レバー回転安全弁付爪つきジャッキ
G-60　および　G-60L　分解図

レバー回転・安全弁付爪つきジャッキ　G-60・ED-60

G/ED シリーズ NO.42 リリーズスクリュー ASSY の仕様について

タイプ①（現行タイプ）仕様変更後

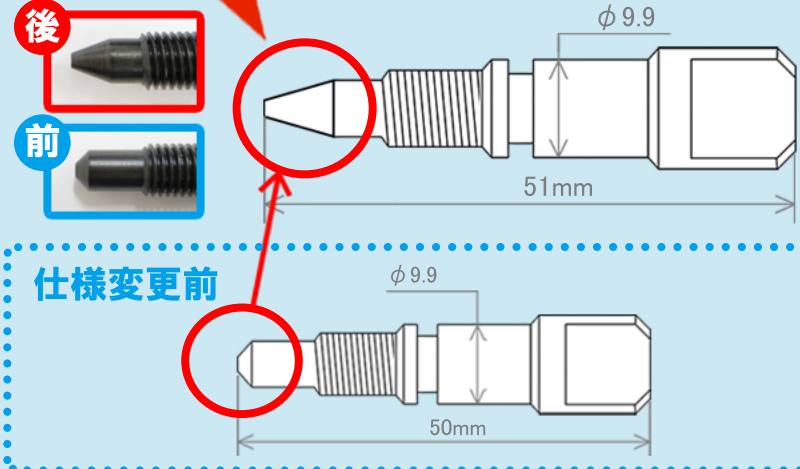
現在、弊社では2タイプのリリーズスクリューを販売しております。
アフターパーツ部品のご用命の際には、下図をご参考の上、ご注文お願い申し上げます。
※2018/7/18 より、リリーズスクリューの仕様が変更されました

※スチールボールは必要ありません

テーパー角がより鋭利になりました

リリーズの当たり面が取りやすくなり、
下降スピードが調整しやすくなりました
※価格は据え置き、 仕様前と互換可能

廃版タイプ

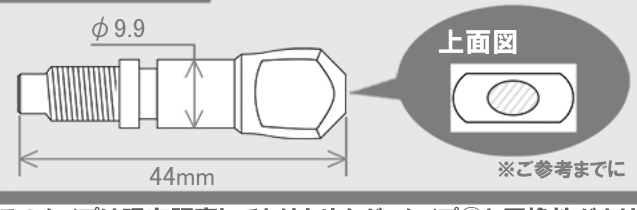
※別途[スチールボール K0002 ϕ5.55]が必要です

※このタイプは現在販売しておりませんが、タイプ①と互換性があります

タイプ②（旧タイプ）

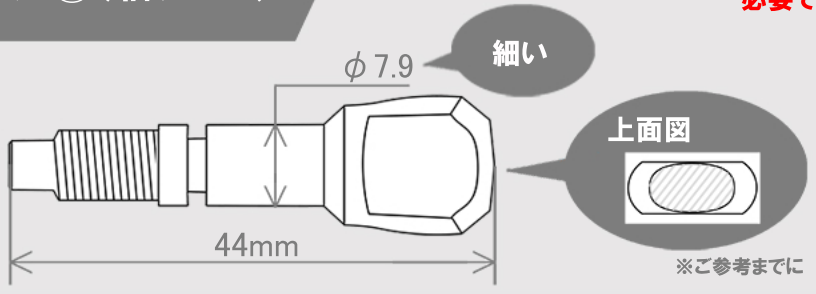
※別途[スチールボール K0002 ϕ5.55]が必要です

※どちらのタイプも、Oリング（ϕ7.0）がセットになります
